ALCALDIA MAYOR DE BOGOTÁ D.C. GOBIERNO SEGURIDAD Y CONVIVENCIA Fondo de Prevención y Atención a Emergencias	CONCEPTO TÉCNICO DE REVISIÓN DE ESTUDIOS DE RESPUESTA DE AMPLIFICACIÓN LOCAL DE ONDAS SÍSMICAS	Código:	GPR-FT-09
		Versión:	01
		Código Documental:

1.1	CONCEPTO TÉCNICO No. CT:	5413
1.2	ÁREA:	INVESTIGACIÓN Y DESARROLLO
1.3	COORDINACIÓN:	CONCEPTOS TÉCNICOS
1.4	REFERENCIA CRUZADA RADICADO FOPAE:	2008ER14643
1.5	RESPUESTA OFICIAL No. RO:	33145

2.1	SOLICITANTE:	JOSÉ JOAQUÍN ÁLVAREZ CURADURÍA URBANA NO.4
2.2	PROYECTO:	EDIFICIOS PICASSO
2.3	LOCALIDAD:	11 SUBA
2.4	UPZ:	23 CASA BLANCA SUBA
2.5	BARRIO O SECTOR CATASTRAL:	GILMAR
2.6	DIRECCIÓN:	CALLE 160 ENTRE AV BOYACÁ Y CARRERA 63A
2.7	CHIP:	AAA0169DKWW
2.8	FECHA DE EMISIÓN:	28 DE NOVIEMBRE DE 2008
2.9	EJECUTOR DEL ESTUDIO:	JEOPROBE Ltda.

El presente concepto técnico corresponde a la **primera revisión** realizada por la Dirección de Prevención y Atención de Emergencias, del informe "Asesoría Geotécnica y Sismológica para la Evaluación de la Amenaza Sísmica de los Edificios del Proyecto Picasso" elaborado por el Ing. Jorge Alberto Rodríguez, a construirse en el predio ubicado en la Calle 160 entre Av Boyacá y Carrera 63A de Bogotá.

Figura 1. Localización del Proyecto Edificios Picasso.

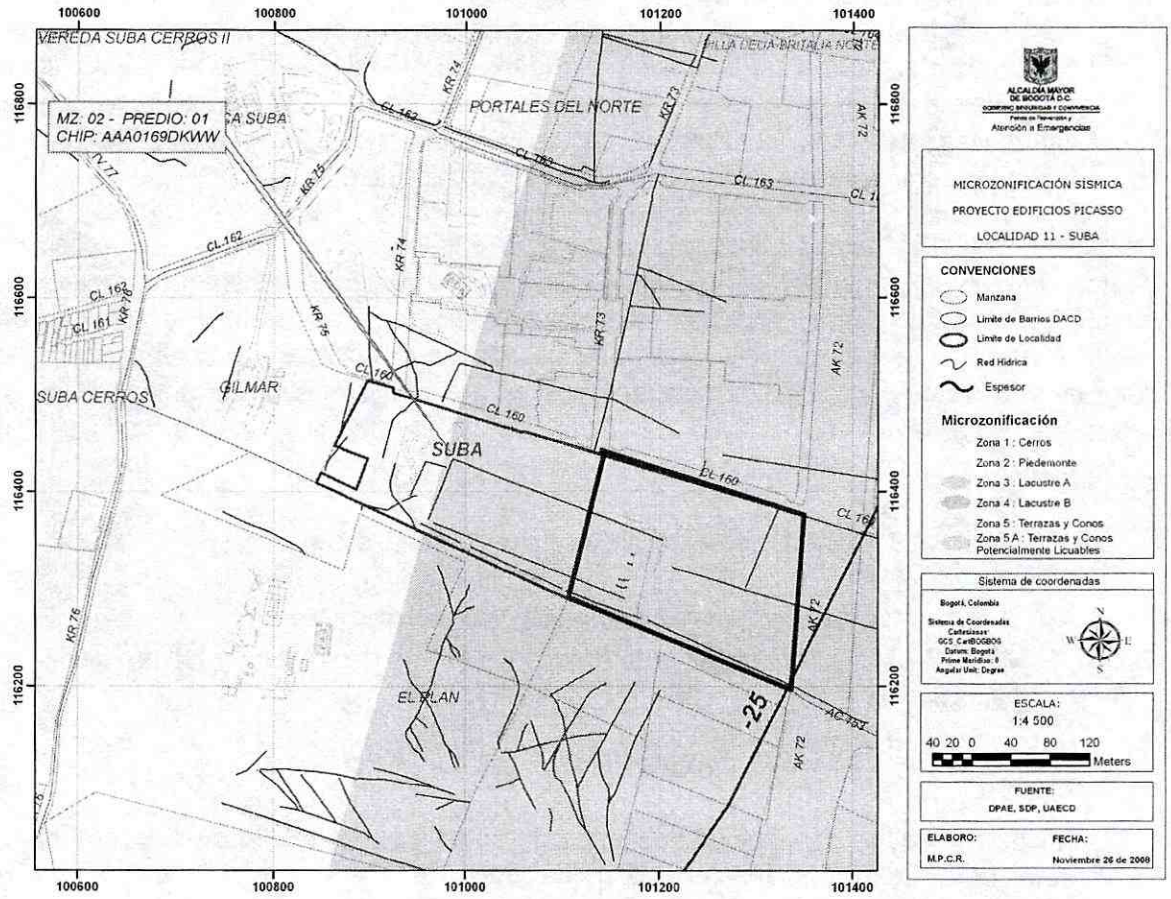
En los numerales 1.1 y 3.2 del informe, se indica que el sitio del proyecto se encuentra localizado en la franja de transición entre las Zonas 2 – Piedemonte y 3 – Lacustre A según el Decreto 193 de 2006, lo cual es consistente con la localización presentada en la Figura 1 del presente concepto.

El estudio CUMPLE con este requerimiento.
